Rapport de l'Inspection des installations classées

Visite d'inspection du 03/04/2024

TESSERON COGNAC SAS

Références : 2024 538 UbD 16-86 Env

Les installations sont représentées sur le plan ci-dessous :

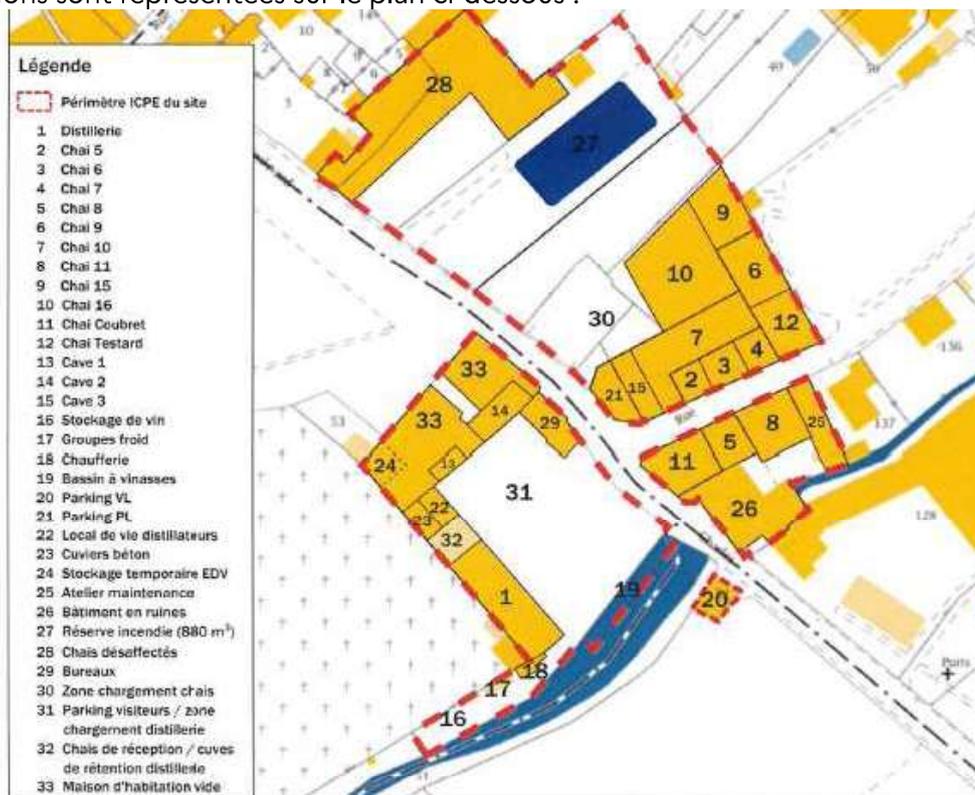
La zone 28 supra correspond aux chais 12, 13 et 14 qui ont été déclassés et dans lesquels plus aucun alcool n'est stocké depuis plusieurs années.

De plus, l'inspection a constaté que les chais référencés 12, 13 et 14 ont été déclassés et ne stockent plus d'alcools. L'exploitant a précisé que ces chais avaient été déclassés il y a quelques années en l'absence de besoin mais aussi de part la proximité avec les voisins.

- **porter à la connaissance de l'administration les chais qui sont encore exploités pour le stockage d'alcools de bouche et de préciser les contenants pour le stockage et les capacités maximales de stockage ;**

- **porter à la connaissance de l'administration les modalités de cessation d'activités notamment pour la mise en sécurité des chais déclassés qui ne seront plus exploités ;**
